IKiOŚ-ZP.271.26.2018

Wyjaśnienie i modyfikacja treści Specyfikacji istotnych warunków zamówienia

Dotyczy: postępowania prowadzonego w trybie przetargu nieograniczonego o wartości zamówienia mniejszej niż 5 548 000 euro na „Remont i przebudowę dworca kolejowego oraz budowę dworca autobusowego wraz z infrastrukturą towarzyszącą w ramach budowy „Transportowego Węzła Integracyjnego w Ustce”

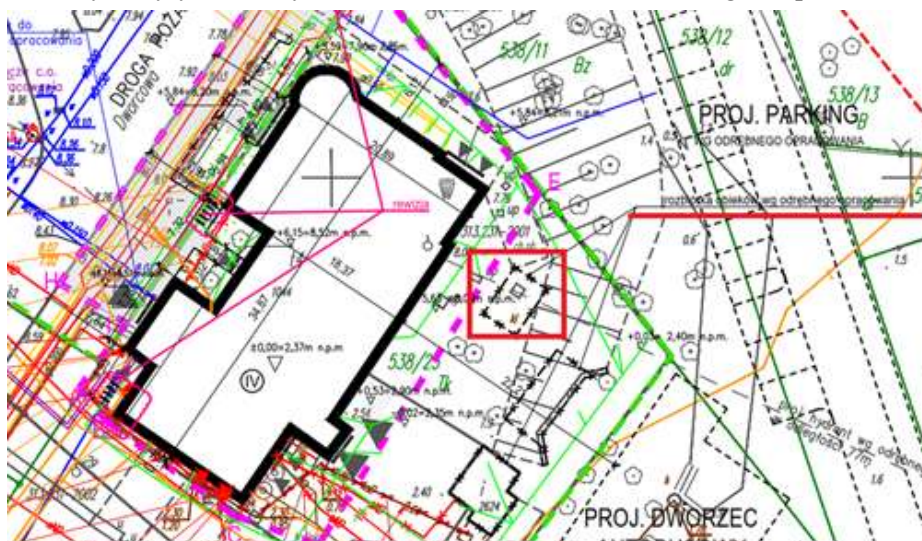
- Prosimy o wytyczne dotyczące rozbiórki obiektu ze zdjęcia poniżej:

Jest to blaszak nie połączony trwale z gruntem. Obiekt należy usunąć i zutylizować.

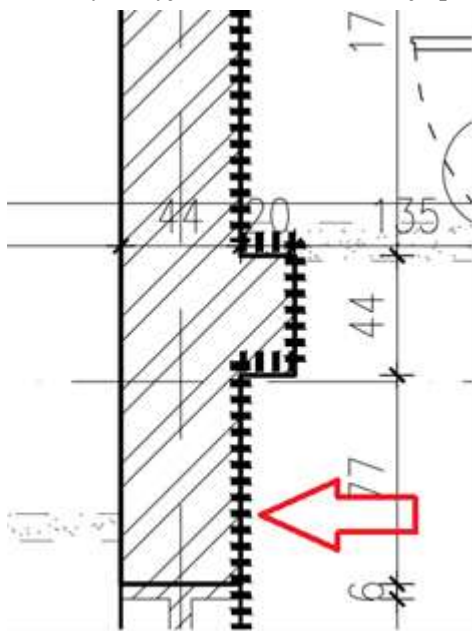
13. Prosimy o wytyczne dotyczące rozbiórki obiektu zaznaczonego na planie:

Jest to podziemna komora kanalizacyjna kolidująca z projektowaną pochylnią. Należy ją rozebrać i zutylizować.
